Dotyczy przetargu na: Wykonanie zabudowy powierzchni wystawienniczej na Międzynarodowych Targach Wyposażenia i Aparatury Medycznej MEDICA 2017 w Dusseldorfie wraz z projektem oraz wykonanie panelu informacyjnego „Marka Polskiej Gospodarki”, związanego z realizacją programu GO TO BRAND

Odpowiedzi na pytania z dnia 12.10.2017r.

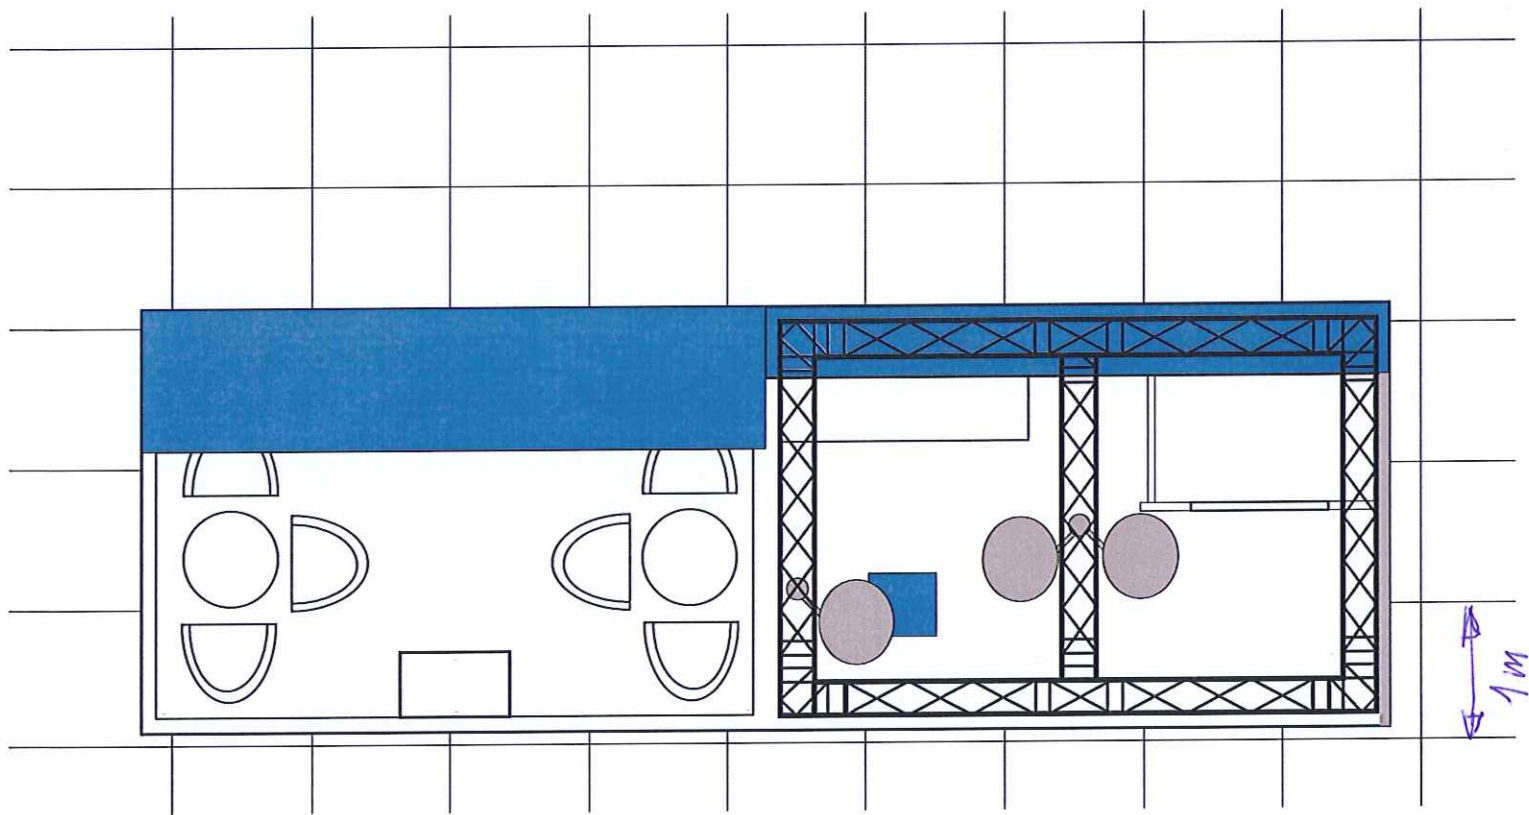
- czy zabudowa quadrosystemem ma być obudowana płytą- np. słupy obudowane, a wieniec przysłonięty od frontu czy jedynie pozostawiona w stanie "surowym", jak na załączonym zdjęciu z naszej realizacji dla Małopolski?

Odp. Zamawiający wymaga aby dwie ściany stoiska były w pełni zabudowane. Wysokość zabudowy winna być zróżnicowana i mieścić się w przedziale od 300 do 450 cm. Zamawiający wymaga, aby tylne słupy quadrosystemu były zabudowane w tylnej ścianie stoiska. Jeśli chodzi o słupy przednie, belkę sprzęgającą i wieniec Zamawiający dopuszcza obydwa rozwiązania, pod warunkiem zapewnienia stabilności stoiska po instalacji na konstrukcji z quadrosystemu eksponatów (dwie lampy operacyjne).

W załączeniu Zamawiający przedstawia przykładową wizualizację stoiska, która odpowiada jego oczekiwaniom.
